Samordna uttale med motsegn - Offentleg ettersyn - Meland - 25/161 m fl - Fossesjøen - bustadføremaal - detaljregulering

Vi viser til offentlig ettersyn av reguleringsplan for Fossesjøen. Vi viser òg til brev av 17.12.2016 frå Kommunal- og moderniseringsdepartementet (KMD) om vidareføring av statleg *Forsøk med samordning av statlege motsegner til kommunale arealplanar*.

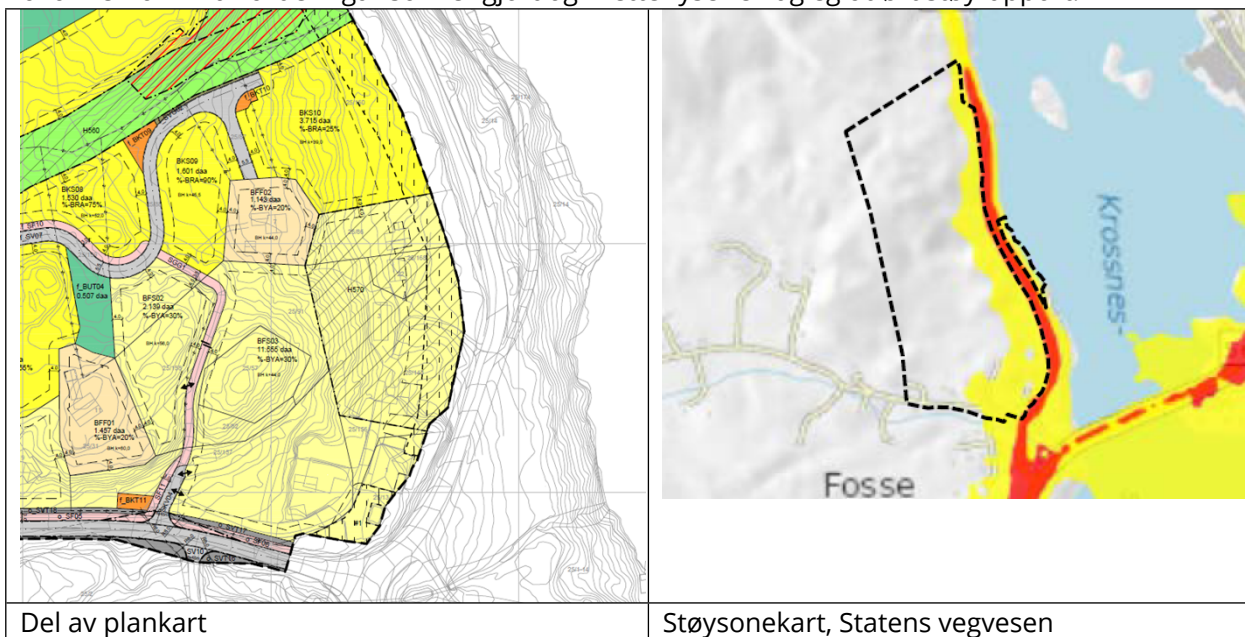
I denne saka har Fylkesmannen motteke varsel om motsegn frå Statens vegvesen (SVV), der det er peika på at deler av planen kan stride mot statlege omsyn. Statens vegvesen oppsummerer sine motsegnspunkt slik:

«Planframlegget tilfredsstillar ikkje våre interesser når det gjeld trafikktryggleik. I lys av vår rolle som fagmynde for trafikktryggleik og framkomst, ber vi om at Fylkesmannen i Vestland fremjer motsegn mot reguleringsplan for Fossesjøen. Framlegg om motsegn er knytt til rekkefølgjekrav § 2.11 punkt nr. 8 om byggetrinn 1.

Statens vegvesen krevjer at rekkefølgjekravet om trygt tilbod for mjuke trafikantar langs fv. 244 og utbetring av kryss mellom fv. 564 og fv. 245 skal gjelde frå første nye bustad i planområdet. Dette er i samsvar med krav i kommuneplanens arealdel. Vidare krevjer vi at ordlyden i rekkefølgjekravet vert endra frå byggjeløyve til igangsetjing av tiltak i bustadområda.»

Det var diskutert om det var mogleg å begynne med grunnarbeid innafør planområdet før rekkjefølgjekrava slår inn. Konklusjonen vart at begge motsegnene frå Statens vegvesen vert ståande, med mindre kommunen og Statens vegvesen verte samde om ei anna løysing som Statens vegvesen meiner er god nok.

Statens vegvesen sine motsegn vert ikkje avskorne av Fylkesmannen.
